**Grangetown: Ysgol Gynradd Parc Ninian: Parth Diogelwch Ysgol: Sloper Road a Virgil Street**

**Adroddiad Ymgynghori**

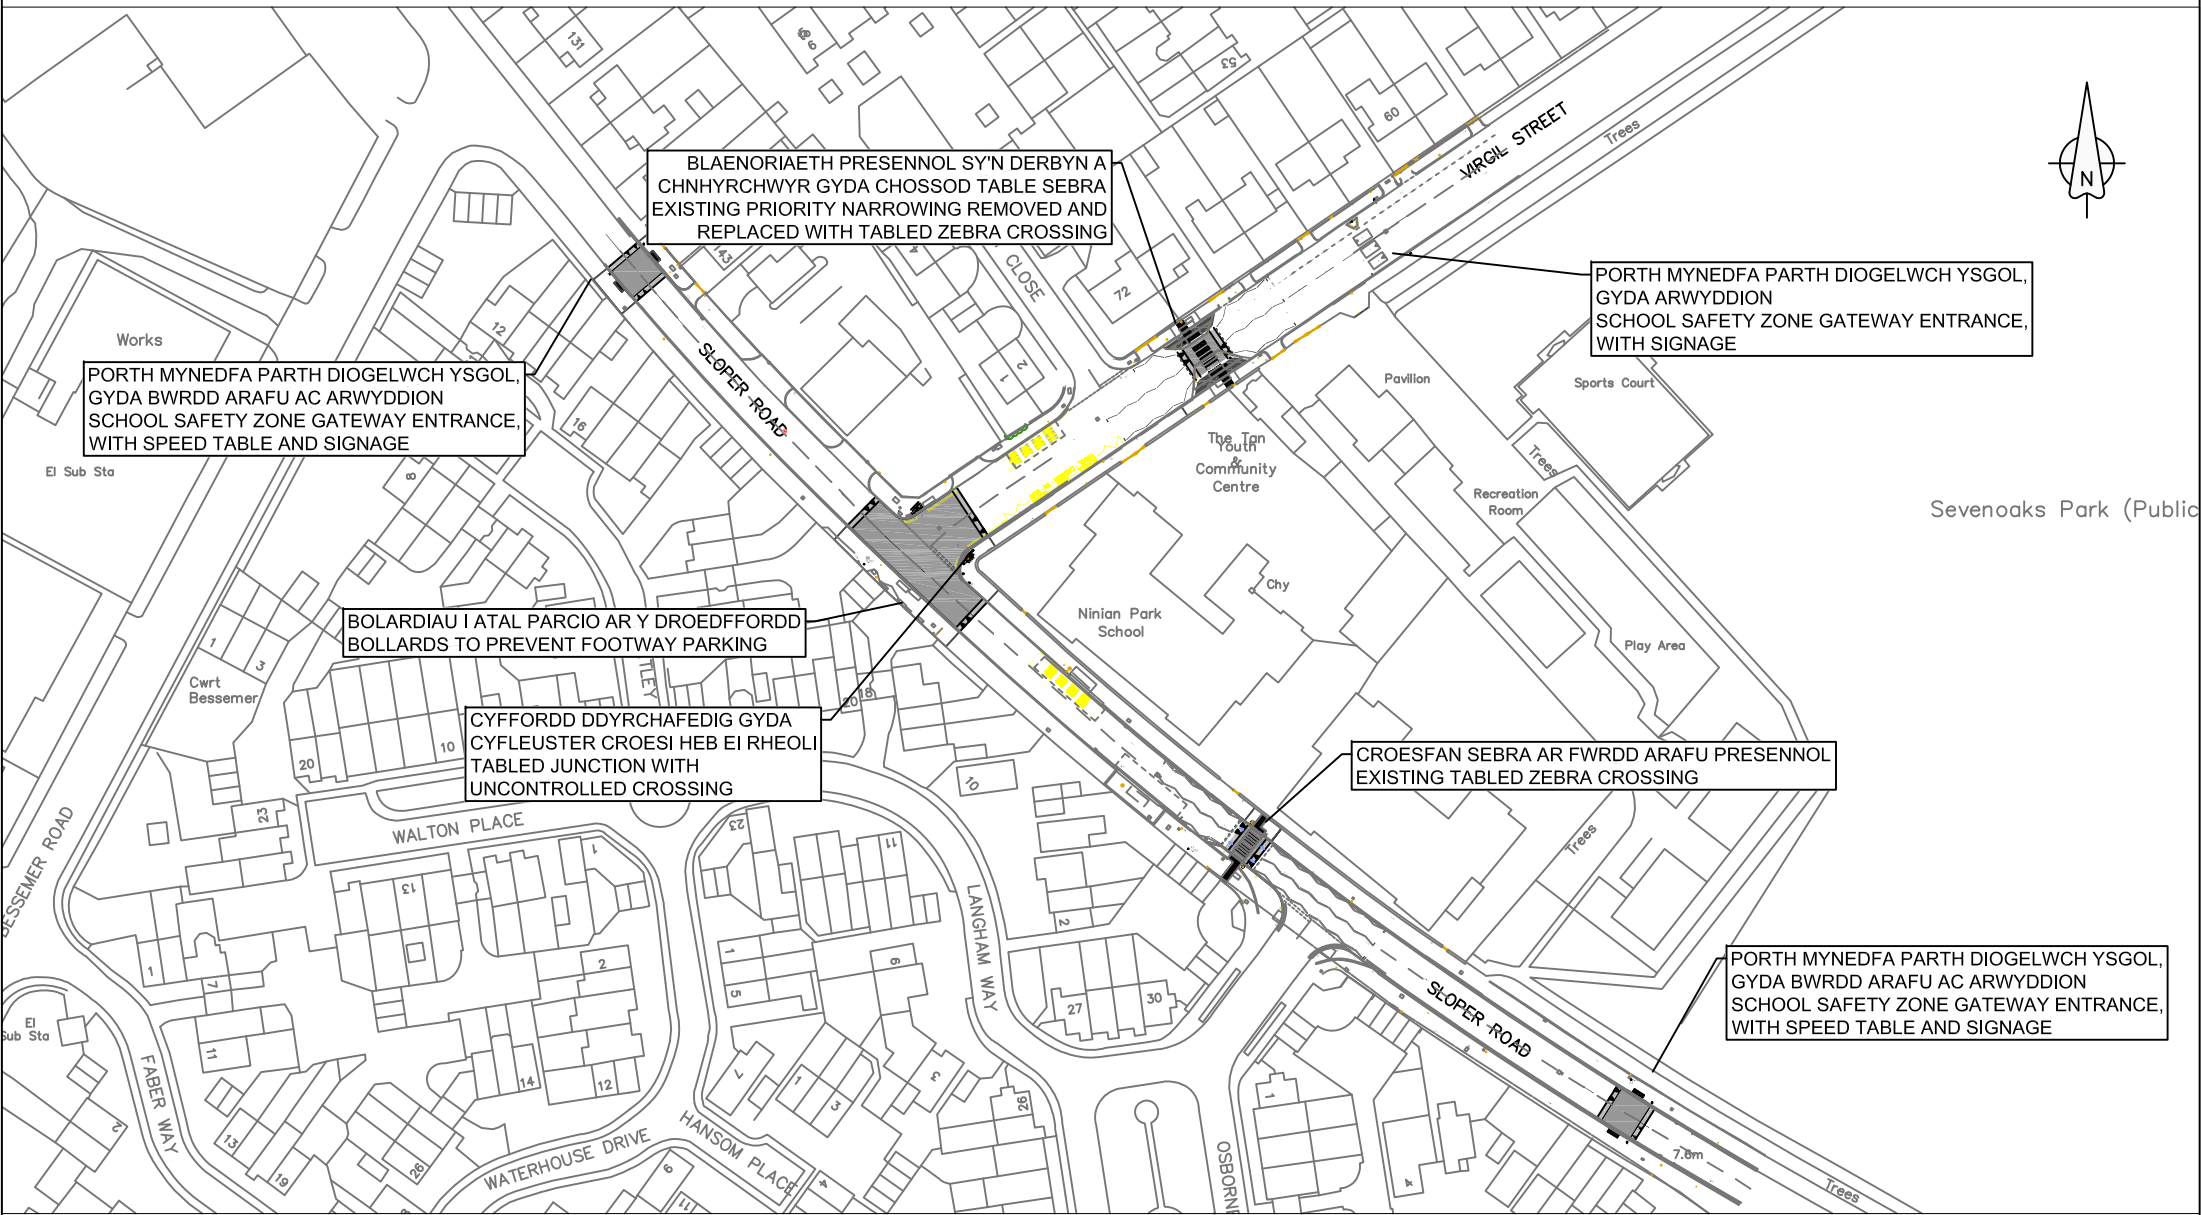
*Cododd preswlydd bryderon mewn perthynas â lleoliad y nodwedd arafu traffig ar Virgil Street, a allai effeithio ar fynediad yn y dyfodol i'w heiddo a'u gallu i adeiladu man croesi cerbydau.*

*Cododd nifer o breswylwyr bryderon mewn perthynas â phroblemau parcio gan rieni a dreifs yn cael eu blocio. Gwnaed ceisiadau am gyfyngiadau ychwanegol wrth y fynedfa i Erddi'r Ddinas, a gorfodi'r cyfyngiadau presennol. Codwyd pryderon hefyd am y llefydd parcio a gollir o bosibl.*

Mae'r lleoliad hwn wedi'i adolygu yn dilyn y pryderon a godwyd gan y preswlydd. Mae cyfyngiad cyflymdra 20mya wedi'i gyflwyno sy'n effeithiol o ran lleihau cyflymderau cerbydau ar y ffordd ddynesu i'r ysgol. Cytunwyd cadw'r nodweddion arafu traffig presennol (clustogau arafu) yn eu safle presennol, ac i beidio â newid y rhain i fwrdd arafu lled llawn fel y nodir ar y cynllun ymgynghori. Bydd yr arwyddion Parth Diogelwch Ysgol nawr wedi eu lleoli ar y droedffordd, bydd hyn yn sicrhau bod digon o le i'r preswlydd adeiladu Man Croesi cerbydau yn y dyfodol, yn unol â'r broses ymgeisio gyffredinol - mae manylion ar wefan y Cyngor.

Bydd llefydd parcio a llwytho ychwanegol yn byddant yn cael eu cyflwyno yn dilyn gweithredu'r cynllun hwn. Bydd y rhain yn amodol ar broses Gorchymyn Rheoli Traffig ar wahân. Byddwn hefyd yn trefnu i Swyddogion Gorfodi Sifil y Cyngor gynnal mwy o ymweliadau â'r lleoliad hwn.

Bydd y project hwn yn helpu i greu amgylchedd priffyrdd diogelach, mae'r cyfyngiad cyflymdra wedi'i leihau i 20mya yn ddiweddar a bydd y cynllun yn gwneud gwelliannau i'r cyfleusterau cerddwyr, ac yn cyflwyno mesurau arafu traffig ychwanegol, arwyddion gwell a chroesfan sebra newydd ar Virgil Street.

Bydd y droedffordd y tu allan i fynedfa'r ysgol ar Virgil Street yn cael ei lledaenu a'i hailarwynebu fel rhan o'r cynllun hwn, bydd hyn yn creu llwybr llawer ehangach i ddisgyblion a rhieni ei ddefnyddio. Bydd y groesfan sebra bresennol fer mynedfa'r ysgol ar Sloper Road hefyd yn cael ei huwchraddio a'i lledaenu.
